Název a číslo stavby: **Tramvaj Plotní - soubor staveb - etapa 2-4**

Věc: Vyjádření k předložené ZBV č. 3/89.3 – SO 100.31.1/3 – Ul. Plotní – 1. část, komunikace

**Průvodní list zařazení do skupiny
pro ZBV číslo: 3/89.3**

Změnový list

SITUACE - Příloha č. 11

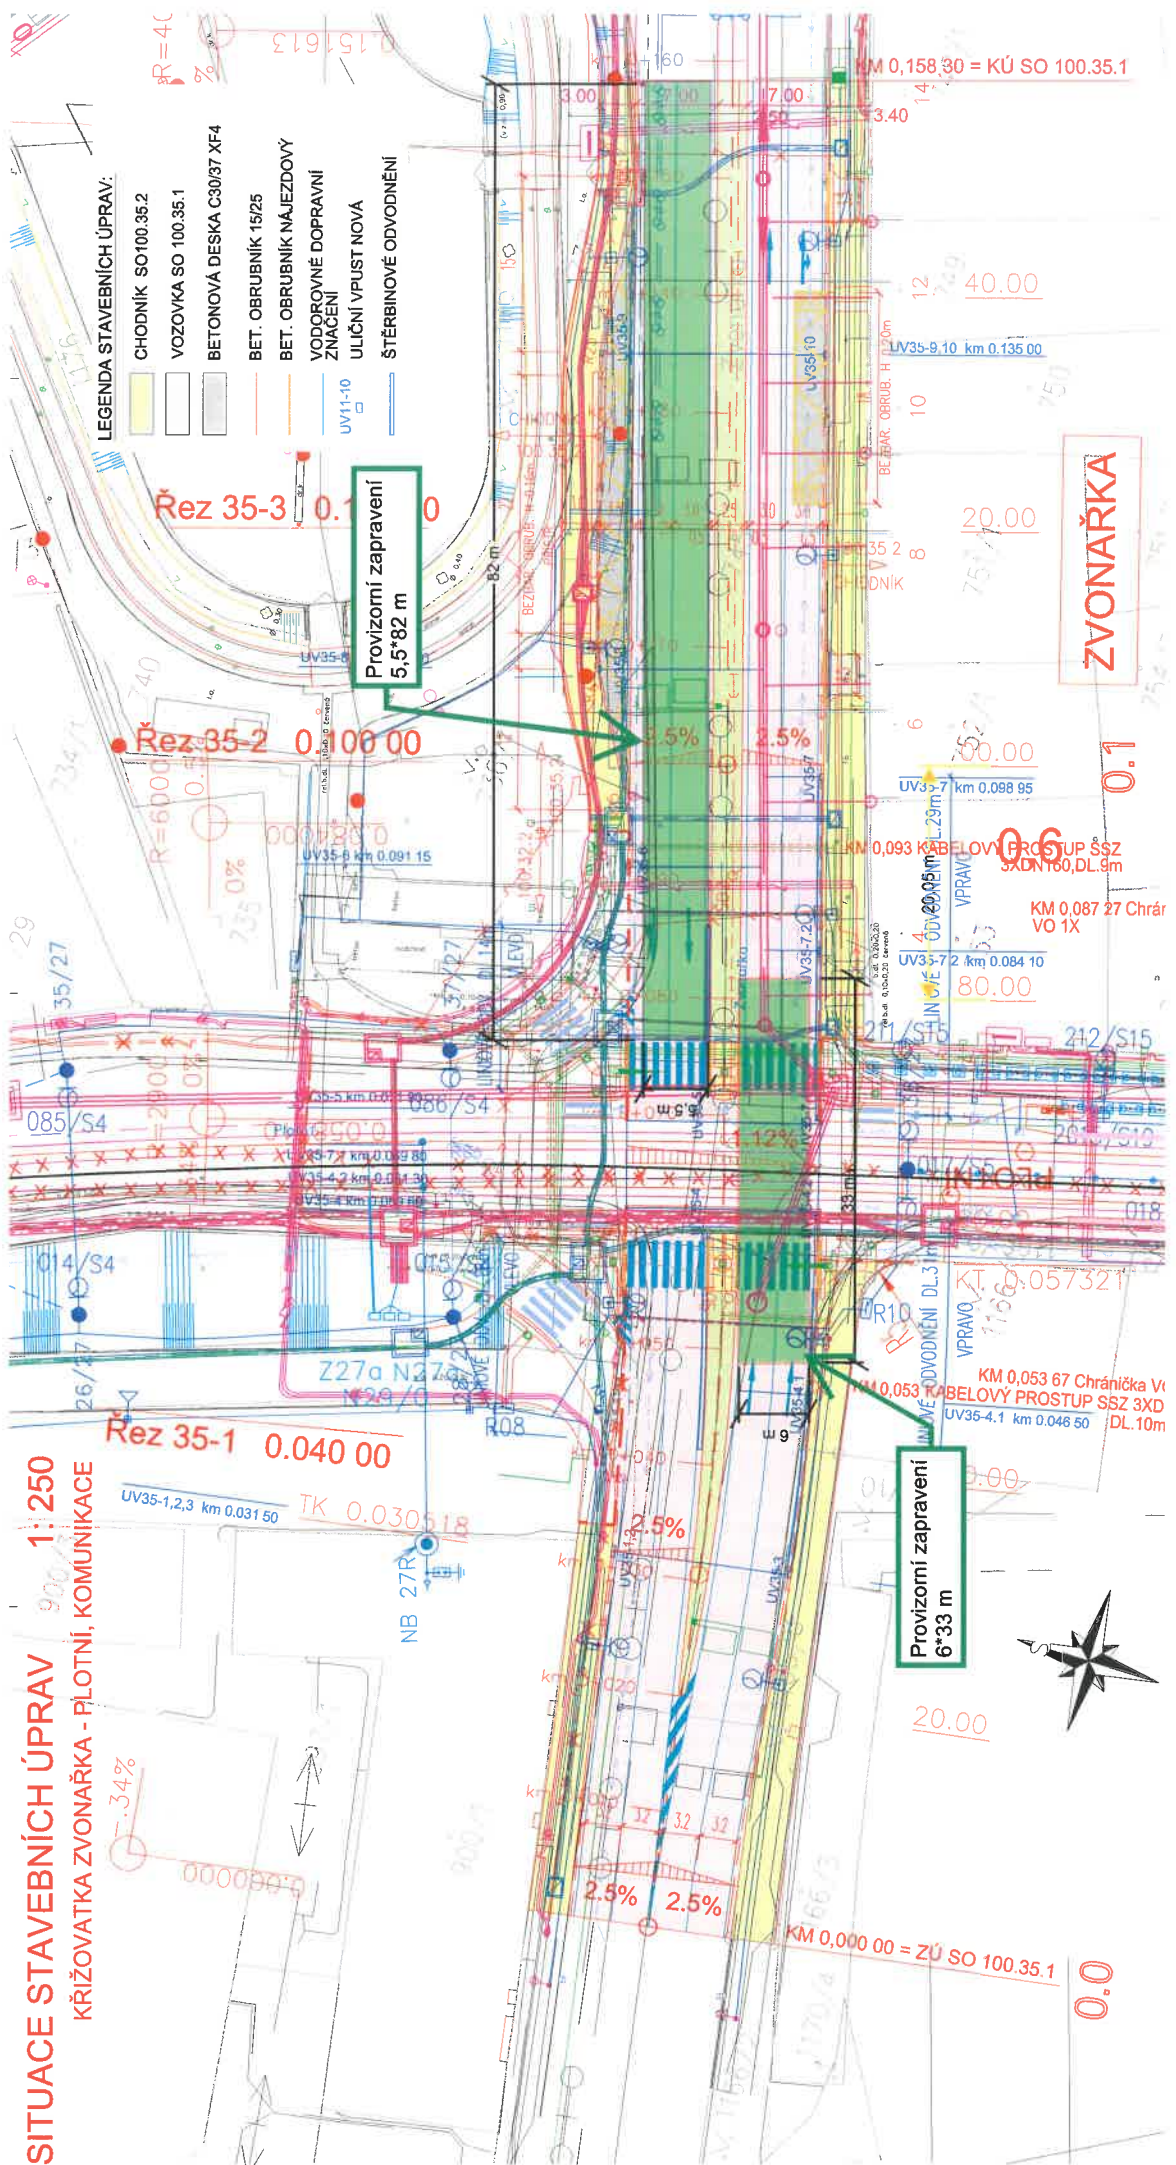
Provizorní zapravení komunikace v místě křižovatky Plotní-Zvonařka bude realizováno v ploše 649 m² (5,5*82+6*33 m) ve skladbě: ŠD v tl. 250 mm, SC tl. 270 mm, 2*ACL v tl. 70 mm - po ukončení provozu bude provizorní komunikace odstraněna a křižovatka Plotní-Zvonařka bude realizována do finální podoby dle původní projektové dokumentace.
